Oggetto: Trasmissione del Parere Istruttorio Conclusivo relativo al riesame dell'Autorizzazione Integrata Ambientale rilasciata alla Raffineria SARPOM S.r.l. di Trecate (NO) - Procedimento ID 7/9981 - *post Conferenza dei Servizi*.

PARERE ISTRUTTORIO CONCLUSIVO

**Riesame parziale e modifica dell'AIA rilasciata con D.M.
n. 277 del 04/10/2018- ID 7/9981**

Gestore	SARPOM
Località	TRECATE (NO)
Gruppo Istruttore	Antonio Voza – Referente
	Antonio Mantovani
	Claudio Franco Rapicetta
	Roberta Baudino – Regione Piemonte
	Giovanni Colombo – Provincia Novara
	Marco Cigolotti – Comune di Trecate
DATA	11/03/2021

Streams principali nell'unità per il calcolo del recupero di zolfo

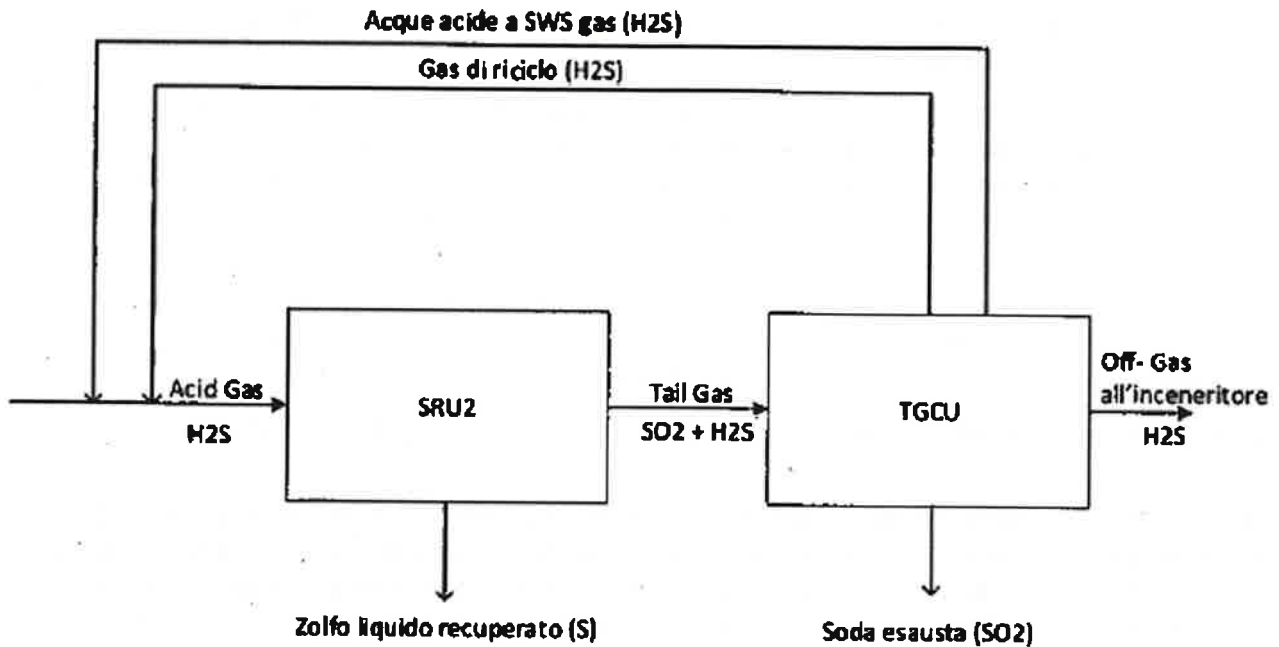
Alla luce di quanto sopra, il Gestore dichiara che continuerà ad effettuare i monitoraggi presso gli impianti al fine della valutazione del recupero dello zolfo, in continuità con quanto sino ad ora avvenuto (frequenza settimanale al fine di determinare una media mensile da parte di personale aziendale; frequenza annuale, mediante una valutazione condotta da specialisti esterni - performance test) e secondo le seguenti modalità:

a) Recupero dello zolfo mensile:

Il recupero viene definito come il complemento a cento del rapporto tra la quantità di zolfo equivalente inviata all'inceneritore e la quantità di zolfo equivalente in ingresso alle unità di trattamento indicato dalla seguente formula:

$$SR(\%) = 100 - \text{Seq a inceneritore} / \text{Seq in ingresso}$$

Lo zolfo equivalente rappresenta la quantità in massa di zolfo elementare presente in una determinata corrente e permette di eseguire un bilancio diretto entrata/uscita dell'unità. La stima dello zolfo in ingresso viene fatta tenendo conto dei seguenti streams:

- zolfo liquido raccolto: valutato tramite l'incremento percentuale della vasca di raccolta in un intervallo di tempo stabilito;
- gas all'inceneritore (zolfo equivalente verso l'inceneritore): stimato da analisi con misure sperimentali condotte settimanalmente sul contenuto di H₂S diretto all'inceneritore utilizzando delle fialette Draeger;
- soda esausta usata per la neutralizzazione dei residui dell'SO₂ alla TGPU: quantità di H₂S determinata da analisi bisettimanali;
- gas di riciclo all'SRU2: il gas concentrato dal TGPU contenente H₂S viene riciclato all'impianto zolfo (SRU2) e lo zolfo equivalente viene dalla quantità di H₂S all'interno dell'ammina, determinata da analisi bisettimanali;
- acque acide inviate al SWS: la quantità di H₂S viene determinata da analisi bisettimanali.
